#### 4. OPINIE, STANOWISKA UZGODNIENIA, POZWOLENIA I WARUNKI

Dotyczy: Zaprojektowania i wykonania Obwodnicy Augustowa w ciągu drogi krajowej nr 8 i drogi ekspresowej S61 na styku z drogami wojewódzkimi Nr 664 i Nr 655

Podlaski Zarząd Dróg Wojewódzkich w Białymstoku w odpowiedzi na Państwa pismo znak PD/TST/PD-457/1134/05/2011 r. z dnia 18.05.2011 r. w sprawie uzgodnienia docelowej skrajni poziomej i pionowej dla dróg wojewódzkich przebiegających pod obiektami w ciągu drogi ekspresowej S61, uprzejmie informuje, że o ile akceptuje skrajnię pionową (min. 4,60 m), to w odniesieniu do skrajni poziomej oczekuje zaprojektowania jej:

**ZAPROJEKTOWANIE I WYKONANIE OBWODNICY AUGUSTOWA**  
w ciągu drogi krajowej nr 8 (na odcinku od węzła Augustów do węzła Szkocja)  
i drogi ekspresowej S61 (na odcinku od węzła Szkocja do węzła Lotnisko)

Rys. 2.  
SKALA 1:1000

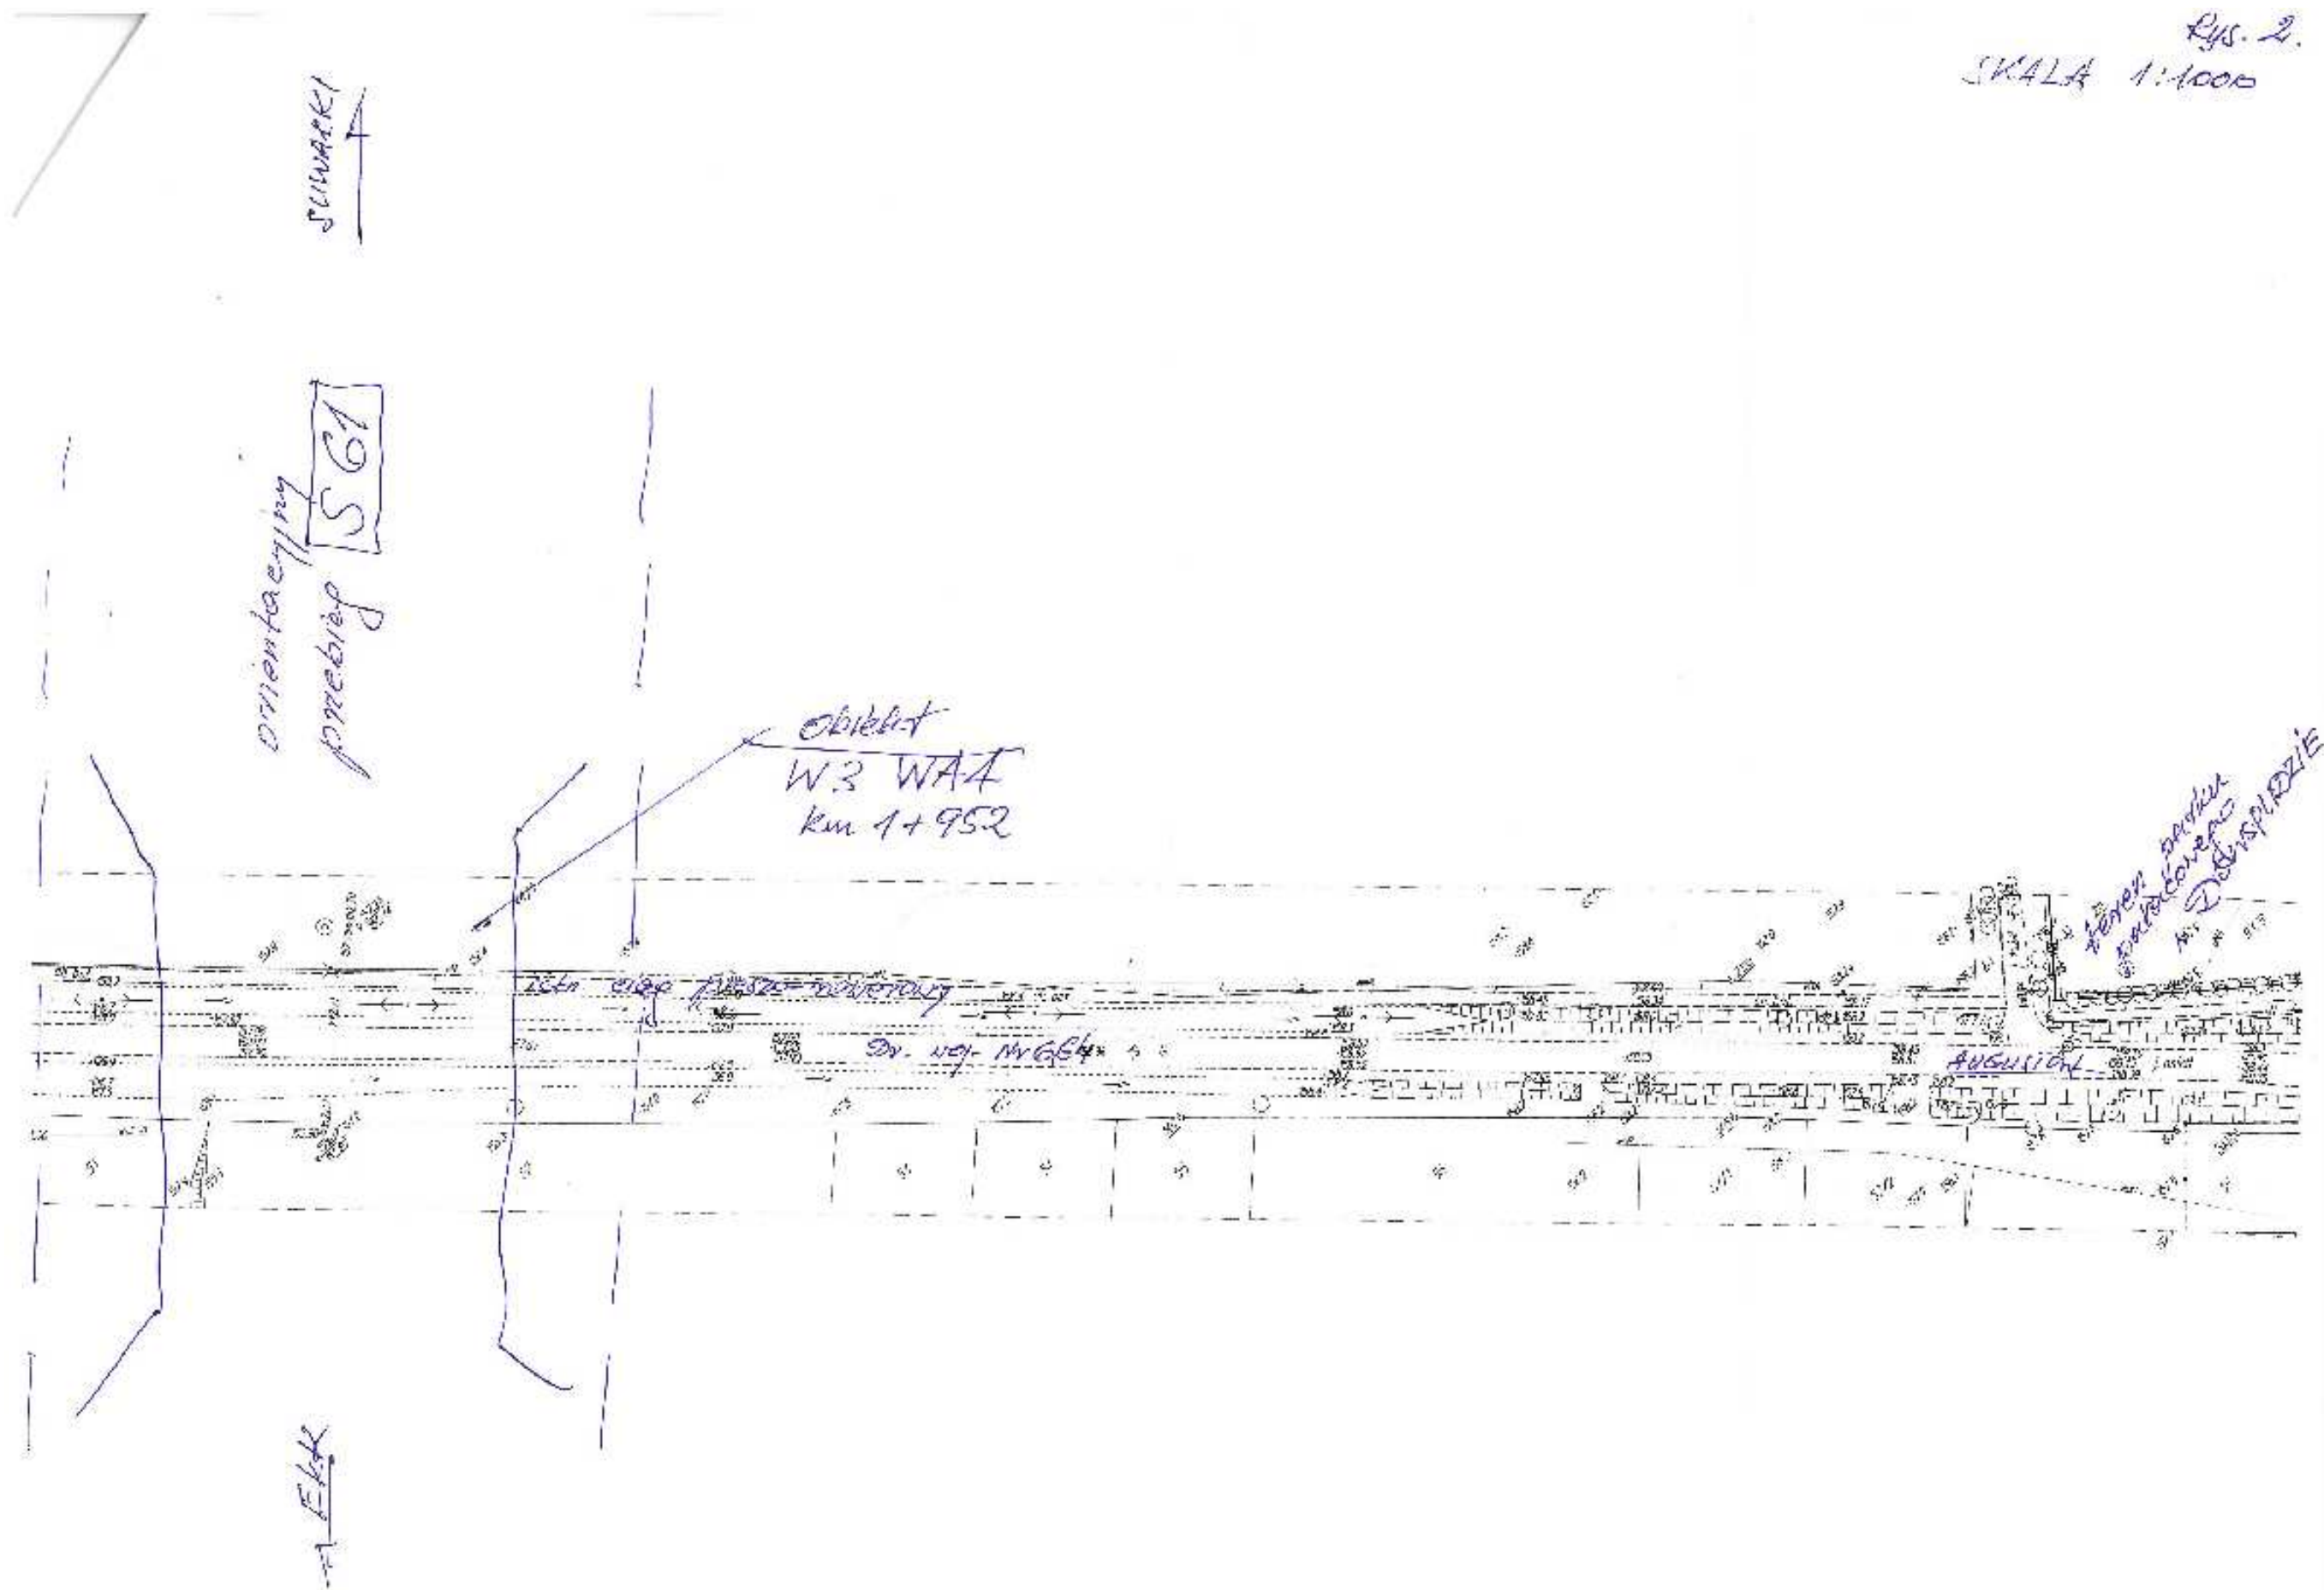
- dla drogi wojewódzkiej Nr 664 (obiekt W3 WA-1 w km 1-952) z uwzględnieniem jezdni szerokości 7,0 m i ciągu pieszo-rowerowego szer. 2,5-3,0 m, który zaplanowano po śladzie istniejącego chodnika o szer. 2,0 m (plan sytuacyjny w załączeniu);
- dla drogi wojewódzkiej Nr 655 (obiekt W3 WA-17 w km 12+583) z uwzględnieniem zaprojektowanych rozwiązań w rejonie skrzyżowania z drogą powiatową nr 1148B (szczegóły w załączeniu).

Po wprowadzeniu powyższych zmian i przesłaniu nowych materiałów skrajnie zostaną uzgodnione.

DROGA GMINNA nr ..... (Pruska Wielka - Janówka)  
 dojazd do wiaduktu nr W2,3 WN-4

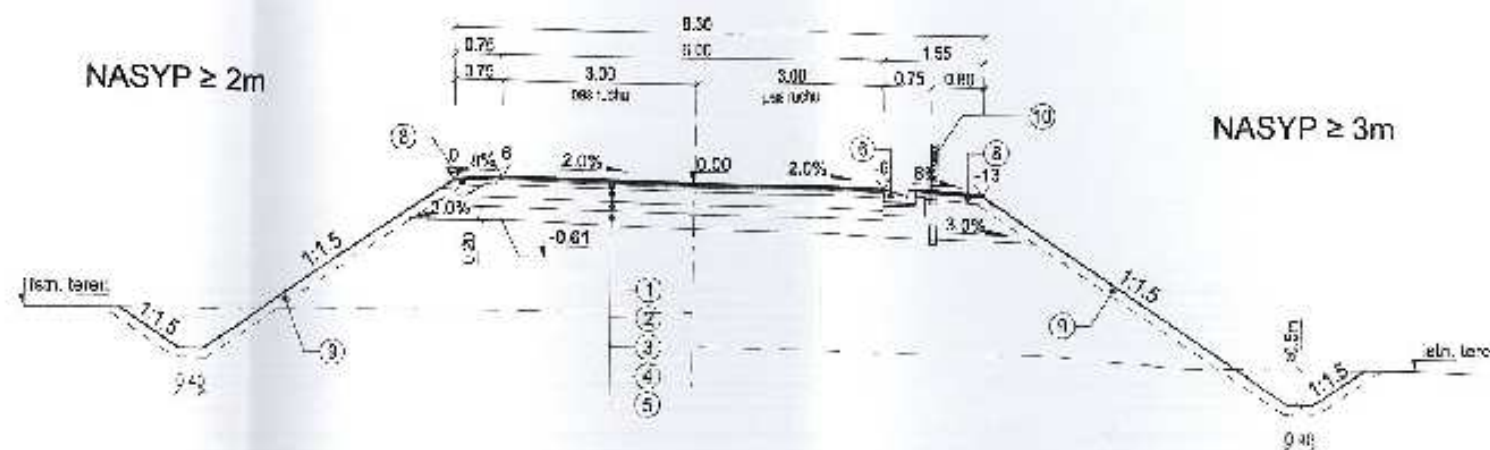
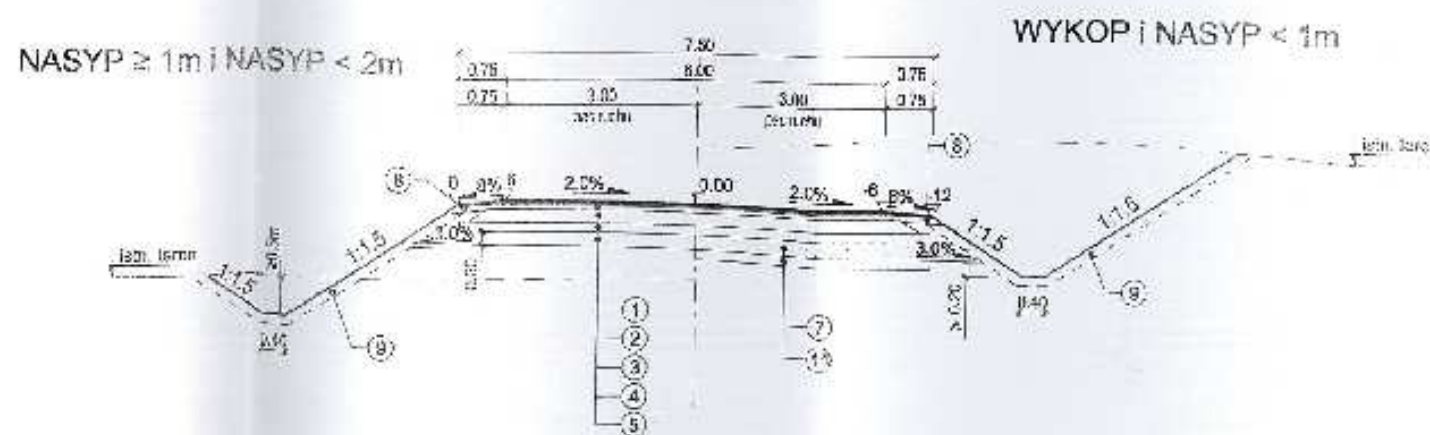
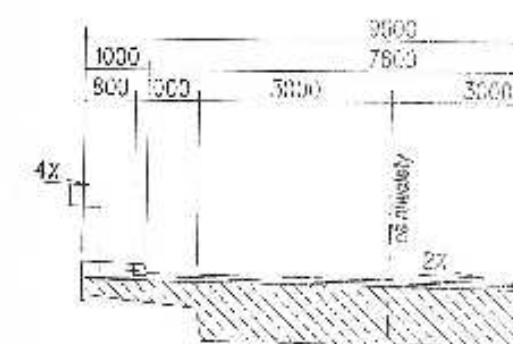
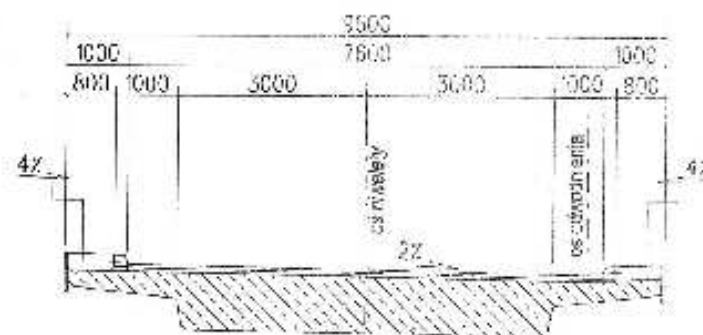
Jednocześnie zwracam się z uprzejmą prośbą o zaprojektowanie obiektu o takich samych parametrach nad drogą krajową w ciągu drogi gminnej nr 102625B Janówka – Mikołajówek (obok W2,3 PZ-5A km 13+550).

Uzgodniono  
dn. 01.06.2011

DROGA WEWNĘTRZNA (Poddubówek - Dubowo Drugie)  
 dojazd do wiaduktu nr W3 WN-16  
 odtworzenie dróg dojazdowych nr 226 i nr 195  
 między dr. pow. nr 1146B i dr. gm. nr 102004B

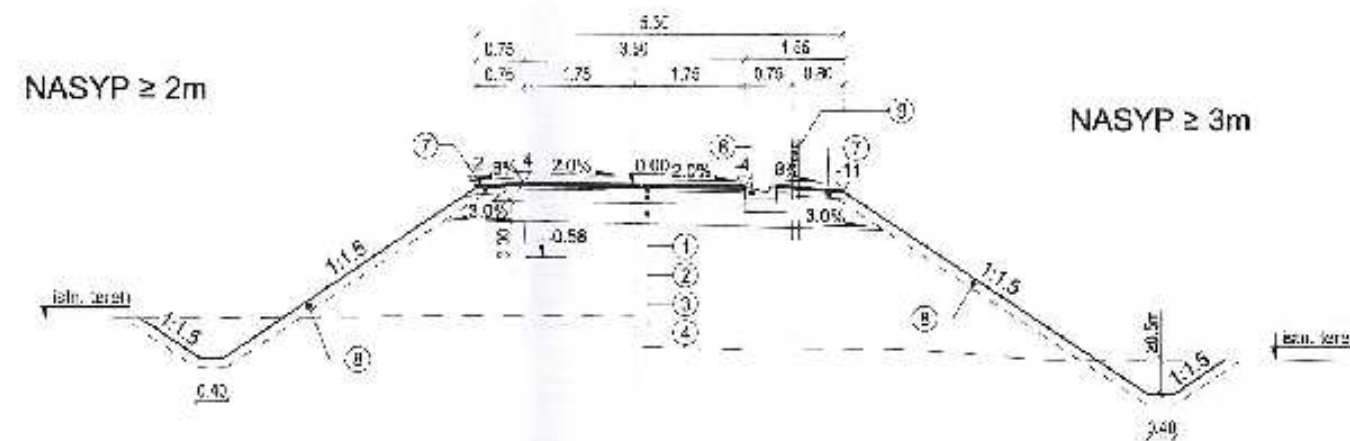
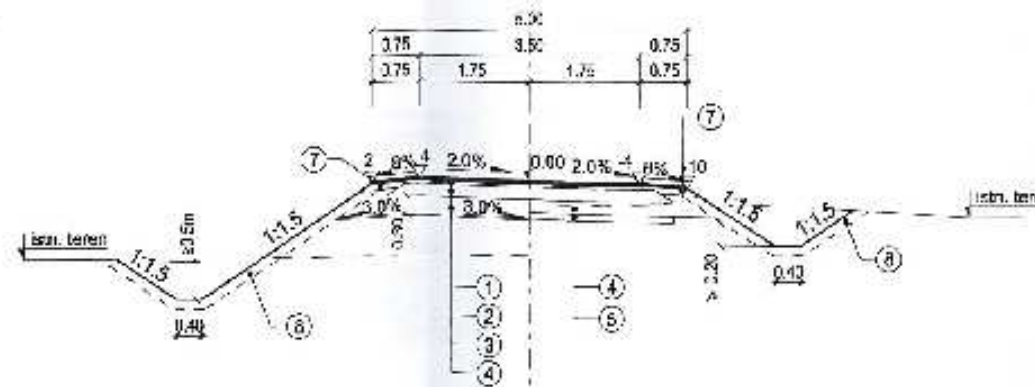
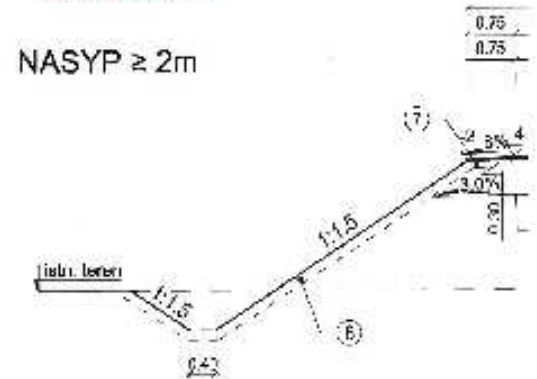
- poszerzenie korony drogi, minimalna szerokość korony drogi 5,5m (w tym nawierzchnia bitumiczna 3,5m plus 2 x 1m nawierzchnia żwirowa) oraz obustronne pobocza po 0,75m ze względu na wysokie nasypy uniemożliwiające wyminięcie się oraz bezpieczne poruszanie się sprzętu rolniczego,
- zapewnić ruch pieszego (obecnie brak chodnika) na obiekcie mostowym.

Suwałki, 13.06.2010  
 Uzgadniono z uwagami:  
 - poszerzenie koryta drogi, minimalne szerokość koryta drogi 5,5m (w tym minimalna szerokość 3,5m plus 2x1m nasypu drogi) oraz  
 obustronny pobocze po 0,75m  
 - zapewnić muł płaski na odcinku nasypu

DROGA GMINNA nr 102003B (Zielone Komedulskie - Dubowo Drugie)  
 przebudowa w rejonie węzła "Lotnisko"  
 DROGA GMINNA nr 102004B (przez wieś Dubowo Drugie)  
 przebudowa w rejonie skrzyżowania z dr. pow. nr 1148B

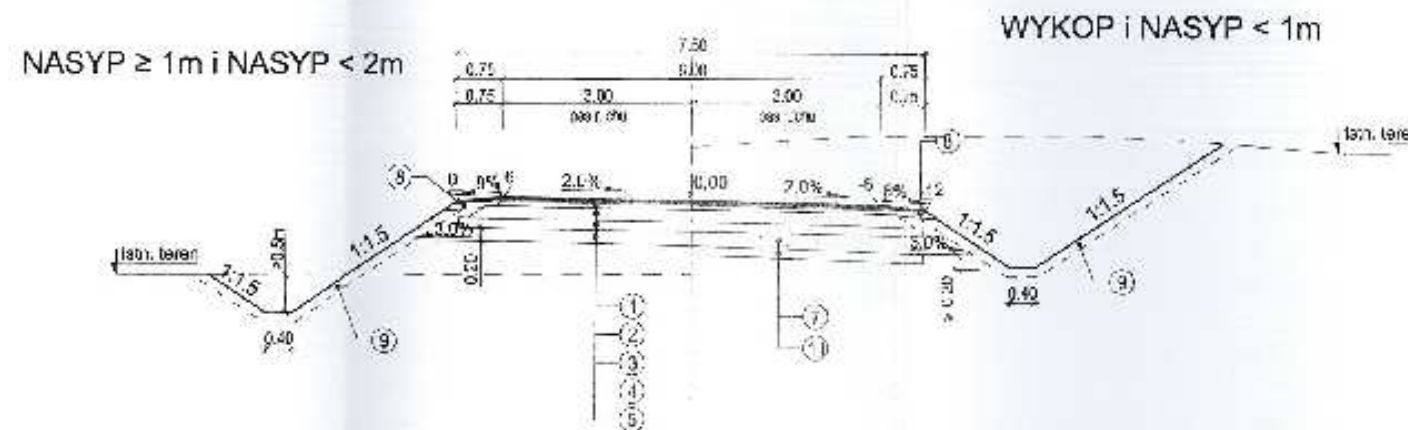
Suwałki, 13.06.2011  
 Uzgodniono bez uwag.
